BUND
Naturschutz
in Bayern e.V.

Vorhabenbezogener Bebauungsplan "Hierlhof", Stadt Immenstadt

Abb.: Detail – Überflutungsflächen mit Planungskonzept Hirlhof (in Grau)

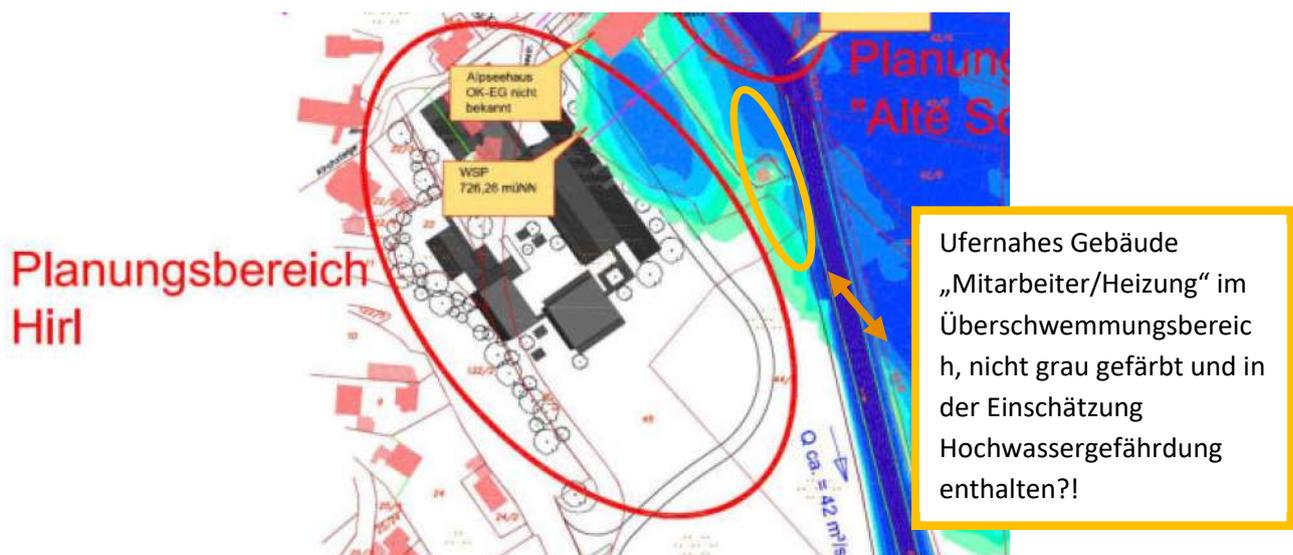
Das hydrologische Gutachten schreibt zwar, dass keine gravierenden Auswirkungen auf den Planungsbereich der touristischen Flächen zu erwarten sind, jedoch ist das Gebäude Mitarbeiter / Heizung offenbar nicht berücksichtigt bzw. nicht gesondert betrachtet worden.

Nicht nachvollziehbar ist weiterhin, ob das geminderte Kompensationsvolumen des bebauten Gebietes im Vergleich zur jetzt bestehenden Wiese beachtet wurde und auch der von Westen zufließende Hornbach im Falle eines Starkregenereignisses (wie vor einigen Jahren geschehen) mitbedacht wurde.

Unklar bleibt weiterhin, wo im Bereich der Konstanzer Ach der verlorene Retentionsraum neu geschaffen werden soll – Informationen hierzu beeinflussen die Einschätzung der Auswirkungen des gesamten Vorhabens erheblich.

Wir bitten Sie unsere Anregungen aufzunehmen und insbesondere ganz konkret ein Fledermausgutachten zu beauftragen sowie die Situierung des Gebäudes Mitarbeiter / Heizung grundsätzlich zu überdenken.
